SMLOUVA O DÍLO

Dodatek č. 2

Nástavba a přístavba stavby č. p. 200 Újezd u Brna pro zřízení dětské skupiny

Číslo smlouvy (objednatel): **EVS-SOD/0007/2025/UUB**

1. NP - STROMKONSTRUKCE

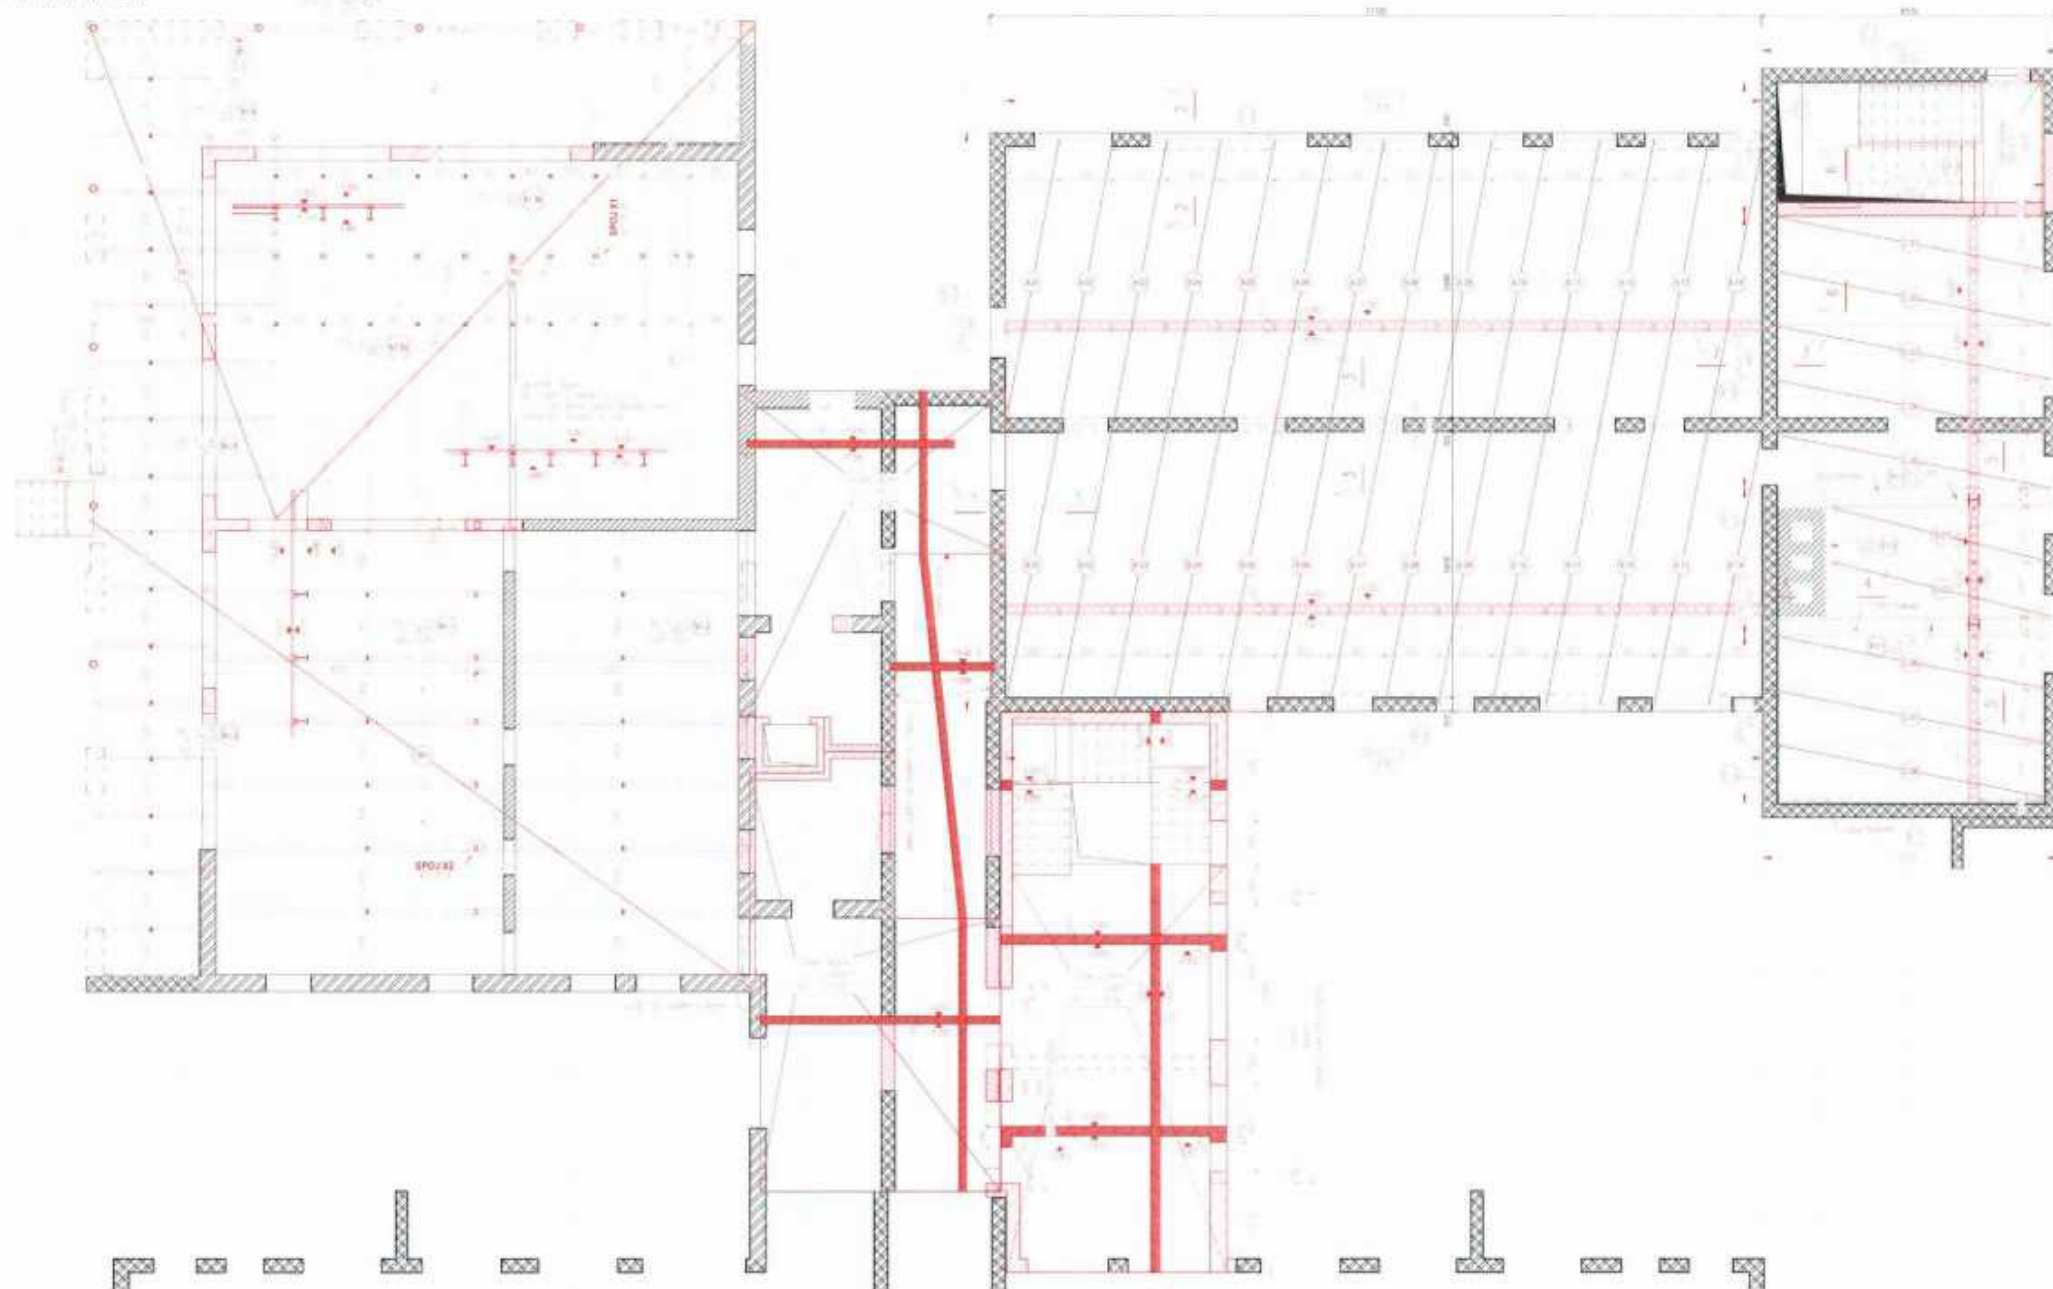
ZL 02. Stropní konstrukce - Pavilon „D“ - Panely SPIROLL

Dle PD stavby Dětské skupiny měla být nástavba založena na původním stropu z žebříkové konstrukce. Tyto původní žebříkové stropy měly být zpevněny ocelovou konstrukcí. Po odkrytí záklopu stropu bylo zjištěno, že není konstrukčně proveditelné, protože žebříkový strop nebyl dle předpokladu tvořen pouze podélnými žebry, ale i žebry příčnými. Příčná žebra není možné ze statických důvodů přerušit. Z tohoto důvodu nelze provést původní řešení podepřením ocelovou konstrukcí.

Vyvolaným řešením je montáž stropních panelů SPIROLL uložených nad stávající konstrukci stropu na obvodové a střední nosné zdivo. Změna se týká rovněž nové skladby finálních vrstev navazujících podlah včetně montážní hydroizolace. Původní stropy budou zachovány. Vzhledem k navýšení nivelety stropu dochází k dalším úpravám objektu „C“, které budou řešeny samostatným ZL.

Počet připojených listů specifikací:-	Počet připojených výkresů: 1 - Výkres č. D.2.1.04-I.NP.Stropní konstrukce
Počet připojených listů rozpočtových nákladů: 6	Jiné relevantní materiály: -

ZÁKLADY

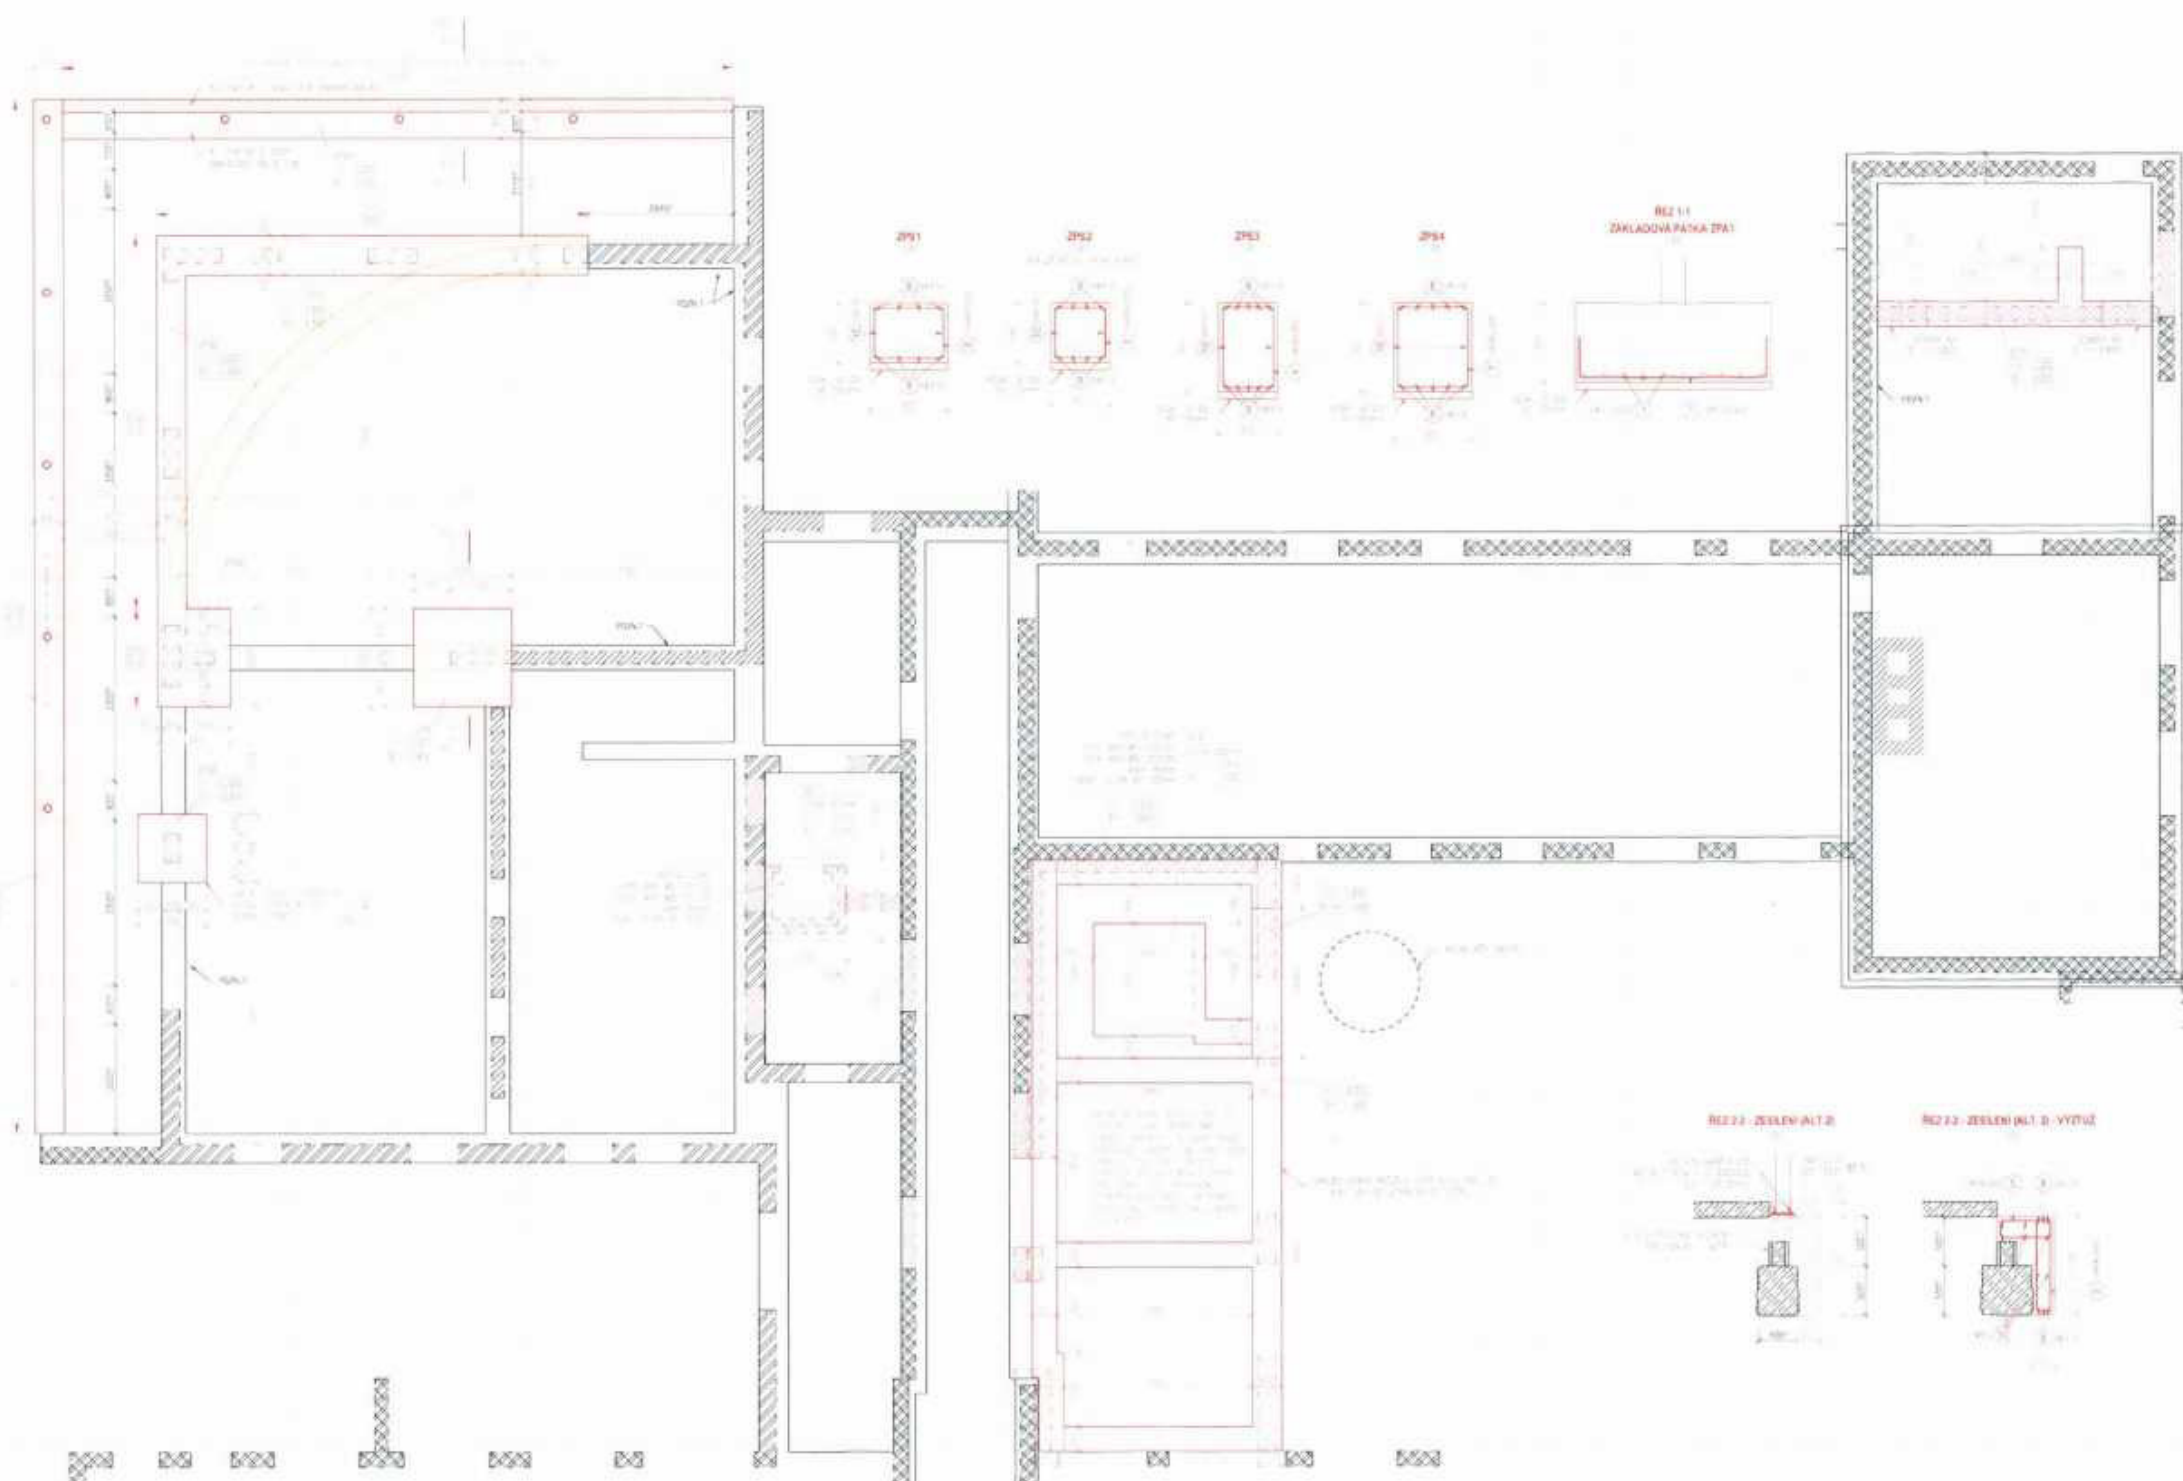
Při realizaci výkopu základů vstupního objektu, trojramenného schodiště a výtahu byla zjištěna neočekávaná skutečnost, že prostor před vstupem do budovy byl v minulosti celý vybagrovaný pro snadnou realizaci ležaté kanalizace a šachet a opětovně zasypán pískem. Z uvedeného důvodu bude pro to nutné odtěžit stávající navážky nejlépe na rostlou zeminu.

Základy – stávající navážky nejsou vhodné pro zakládání objektu. Ze statických důvodů bude nutné základy založit hlouběji, než se počítalo ve stavebním povolení a PD, včetně rozpočtu tak, aby nové základy byly v rostlé zemině – změna vyvolaná neočekávanou skutečností s dopadem do statiky.

Šachta - po odkopání stávající zeminy kolem revizních šachet ležaté kanalizace se ukázalo, že šachty mají kónický tvar a dochází ke kolizi šachty s novým základem pro nové obvodové zdivo. Šachtu je třeba úplně zrušit, protože ji dubluje sousední šachta.

Počet připojených listů specifikací:	Počet připojených výkresů: 1 k Výkres č. D.2.1.01-Základy
Počet připojených listů rozpočtových nákladů: 4	Jiné relevantní materiály: -

2.NP ČÁSTI "E" - PRŮVLAK N2.0 - MODEL, ZATÍŽENÍ A REAKCE

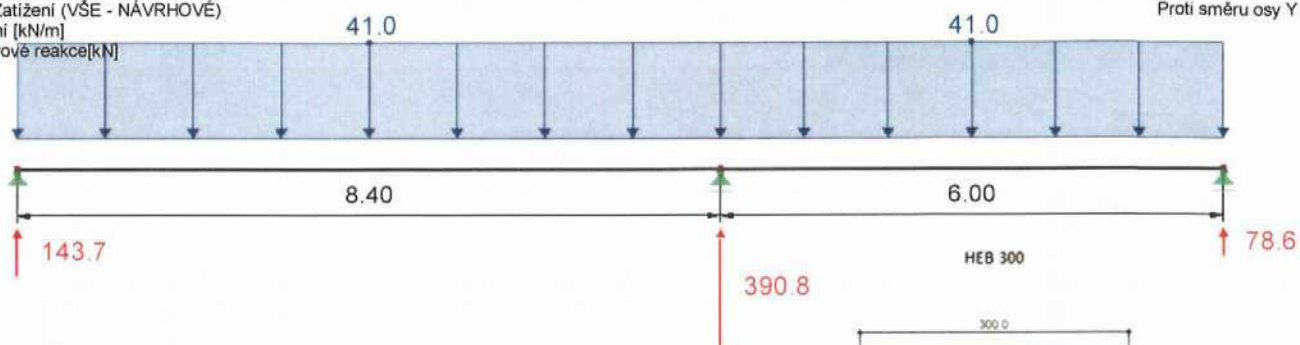
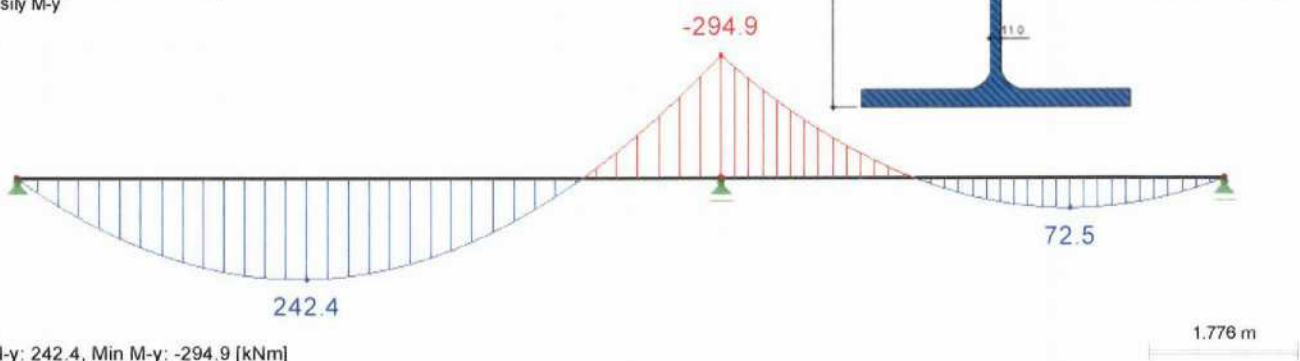
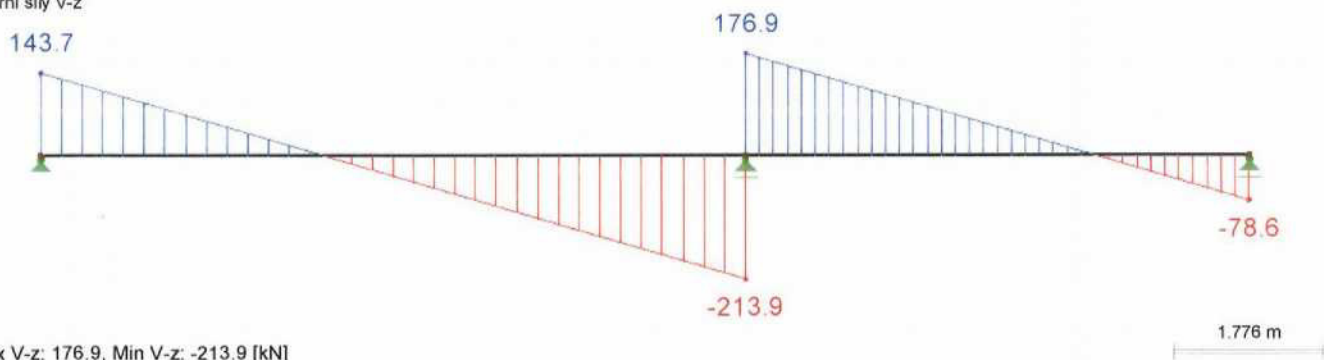
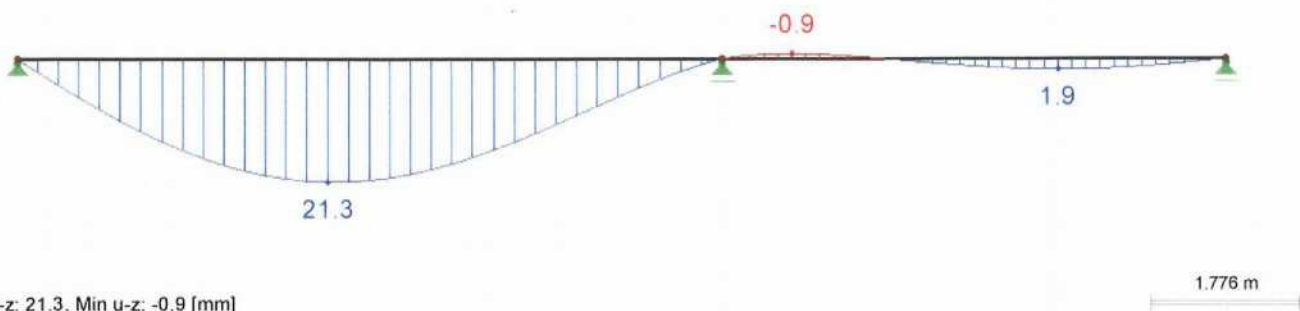
Předmětem změny je úprava prvků ocelové konstrukce stropů pavilonu „E“ na základě aktualizovaného statického výpočtu statika stavby.

Z důvodu nutnosti kompenzování výšek stropů navazujícího II. NP pavilonu „D“ je vyvoláno navýšení věnců pro uložení nosníků stropů pavilonu „E“.
